株式会社 **ファースト**〒468-0015 名古屋市天白区原1丁目815番地
TEL052-803-6131 FAX052-802-7131
http://www.first-sp.com support@first-sp.com

ポピック 有効寸法の誤差に関してのご案内

組合せ例

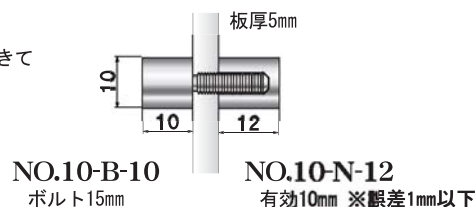
該当商品は長さ10mmと12mmのナットタイプのポピックとなります。中のネジの有効寸法がカタログ表記では「10mm」(※1)となっておりますが、実際に10mm(※1)までネジが切れていない商品があるのが現状です。

誤差としては1mm以下の誤差となりますが、組み合わせで仕様するボルトタイプのボルト長さが15mm(※2)であるため、5mm厚の板(※3)を挟んでご使用いただく際にポピックと板の間に若干の隙間ができてしまう可能性がございます。

右図のような組合せの場合、板とポピックに若干隙間ができてしまう場合がございます。

今後、商品の改良を行ってまいります。現段階では挟む板の厚みを増やすなどの対策をしていただいております。ご使用をお願いいたします。
